SERVICE INFO – INA 0060

Визуальная разница

между коромыслами 422 0102 10 и гидрокомпенсаторами 420 0222 10

Рисунок 1: Конструкция 1

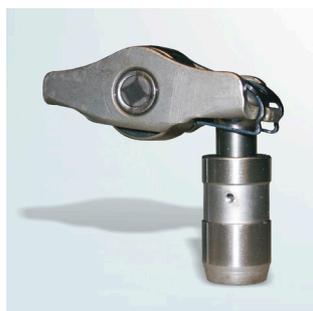
При замене коромысла и гидрокомпенсатора обратите внимание, что возможно применение двух вариантов конструкции (см. рис 1 и 2).

В настоящий момент Schaeffler Automotive Aftermarket предоставляет версию, показанную на рис 2, которая может быть использован для замены версии, изображенной на рис. 1.

Всегда заменяйте оба компонента!

Всегда заменяйте полный набор, если один из компонентов механизма компенсации клапанного зазора вышел из строя.

Чтобы избежать повторного ремонта и дополнительных расходов заменяйте коромысло и гидрокомпенсатор одновременно.
